Objet : Avis de la Fédération Départementale des Chasseurs de la Haute-Garonne et de l'Association Communale de Chasse Agréée de Lasserre-Pradère concernant le projet d'implantation d'une centrale photovoltaïque au sol au lieu-dit Astarac

Localisation de la RCFS de Lasserre-Pradère.

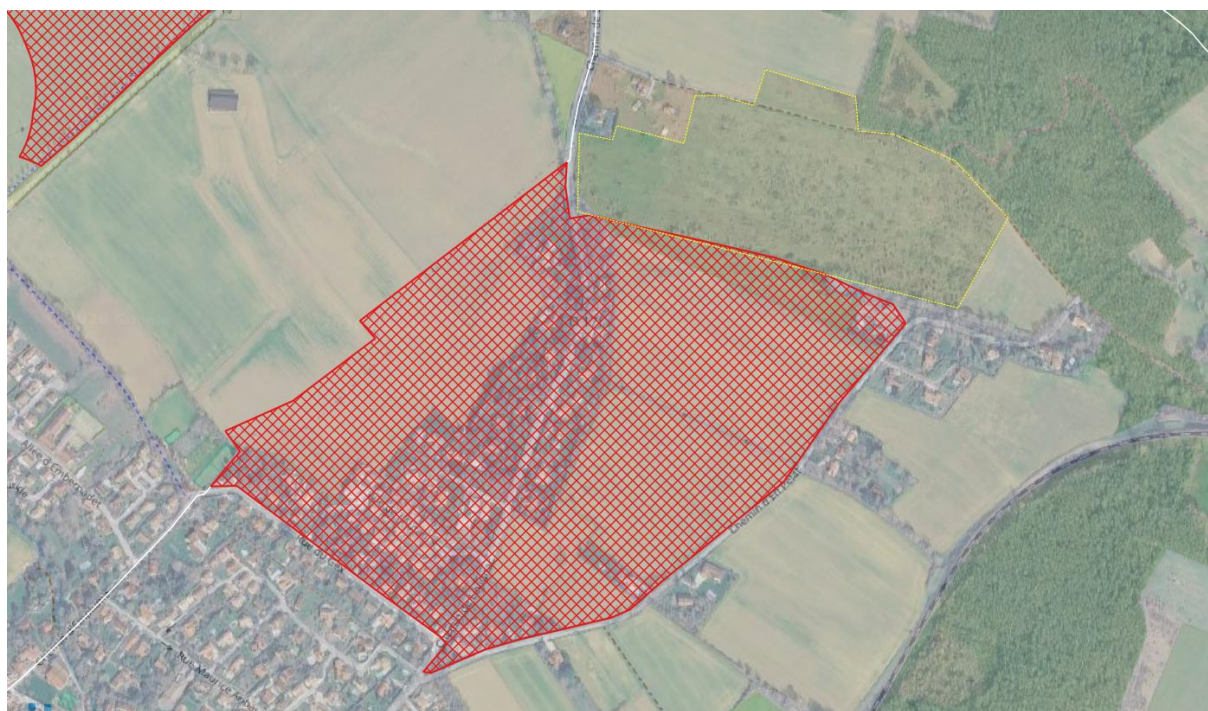
La partie 3.2.4.10 de l'étude d'impact, consacrée aux réserves de chasse et de faune sauvage (RCFS), indique qu'« **aucune Réserve de chasse et de faune sauvage n'a été identifiée au sein des aires d'étude** ». Cette affirmation est factuellement inexacte.

Le projet jouxte en effet la Réserve de Chasse et de Faune Sauvage instituée sur le territoire de l'ACCA de Lasserre-Pradère. Cette réserve constitue un élément directement pertinent de l'état initial du site, tant au regard de la protection et de la tranquillité de la faune sauvage que des continuités écologiques et des interactions potentielles avec le projet.

Cette omission est d'autant plus significative que l'étude définit une aire d'étude rapprochée d'un rayon d'environ 1 km autour du site. Une réserve directement contiguë au projet entre donc nécessairement dans le périmètre géographique d'analyse retenu par le bureau d'études.

La prise en compte de cette réserve aurait dû conduire à examiner les éventuelles interactions du projet avec cet espace, notamment en matière de déplacement de la faune, de continuités écologiques, de fonctionnement des habitats et de tranquillité des populations animales.
